Sprawa: **wyjaśnienie treści specyfikacji istotnych warunków zamówienia Nr 271.1.12.2020 pn. „Termomodernizacja budynku Szkoły Podstawowej w Żernikach, Gmina Janowiec Wielkopolski”**

W odpowiedzi na pytanie z dnia 21 stycznia 2021 r. i 22 stycznia 2021 r. w sprawie udzielenia wyjaśnień do treści specyfikacji istotnych warunków zamówienia w przetargu nieograniczonym pn „Termomodernizacja budynku Szkoły Podstawowej w Żernikach, Gmina Janowiec Wielkopolski” - ogłoszenie o zamówieniu nr 772544-N-2020:

UL. SPORTOWA 28, 89-210 ŁĄBECZYN		UL. SPORTOWA 28, 89-210 ŁĄBECZYN		UL. SPORTOWA 28, 89-210 ŁĄBECZYN	
501 067 307		501 067 307		501 067 307	
www.jph.pl		www.jph.pl		www.jph.pl	
biuro@jph.pl		biuro@jph.pl		biuro@jph.pl	
S-1		S-1		S-1

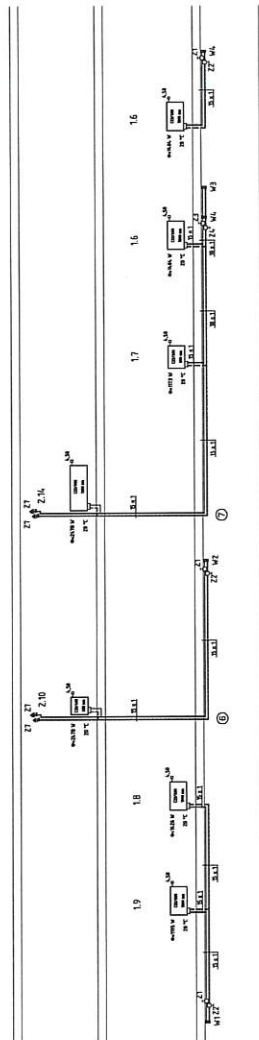
Pyt. 6. Proszę o uzupełnienie dokumentacji o oznaczenie wszystkich pionów na rzutach oraz rozwinięciu instalacji c.o.

Pyt. 1. Projektowane średnice wyjść z projektowanego rozdzielacza c.o. (rys. S-5) na poszczególne obiegi różnią się od wielkości poziomów zaprojektowanych na rzucie piwnicy rys S-1 – proszę o informację które wymiary są prawidłowe.

Odp. W załączeniu przedkładam rysunek S-1 – rzut piwnic – instalacja C.O. oraz rysunek S-4 - rozwinięcie instalacji C.O.

Odp. Obiegi nie różnią się na rysunkach S-1 i S-5. Na obu rysunkach są 2 obiegi dn 35cu i 1 obieg dn 28 cu.
